改善箇所説明図

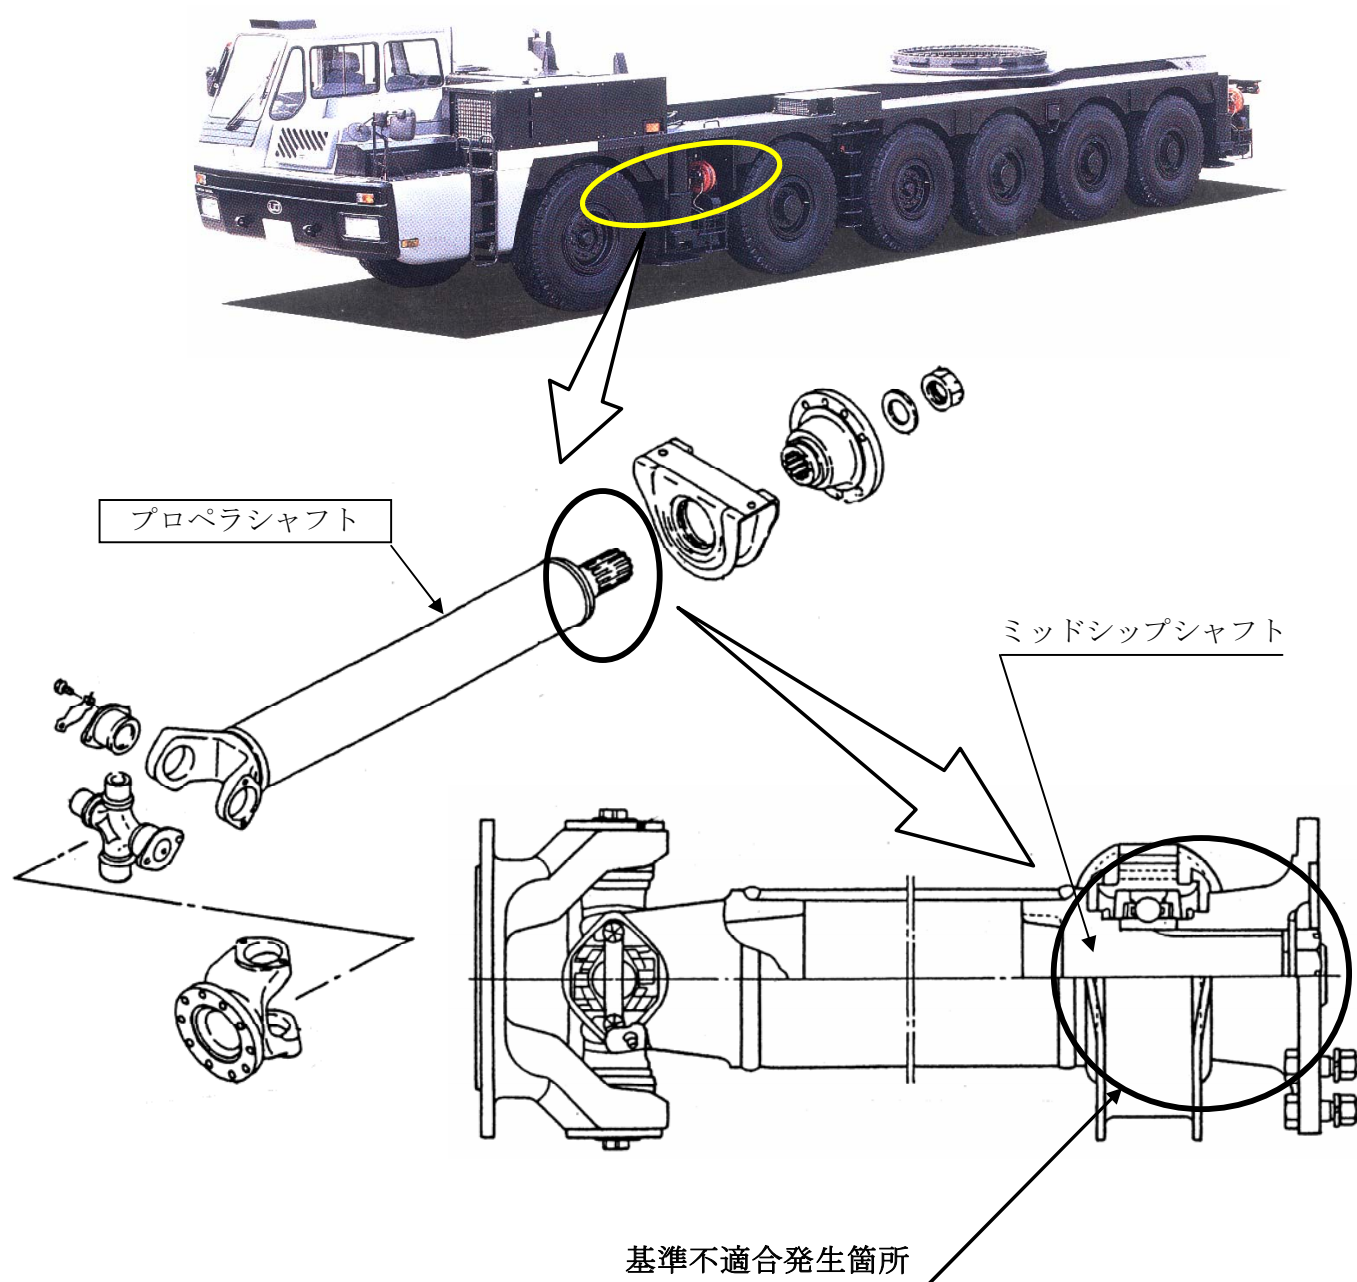
クレーン用台車の変速機と副変速機間のプロペラシャフトの製造工程において、焼き入れ作業が不適切なため、強度が不足しているものがある。そのため、そのまま使用を続けると、プロペラシャフトが折損し、走行不能に至るおそれがある。

全車両、当該プロペラシャフトを良品と交換する。

注： 内は交換部品を示す。

識別：フランジ部に、白色ペイントを塗布する。
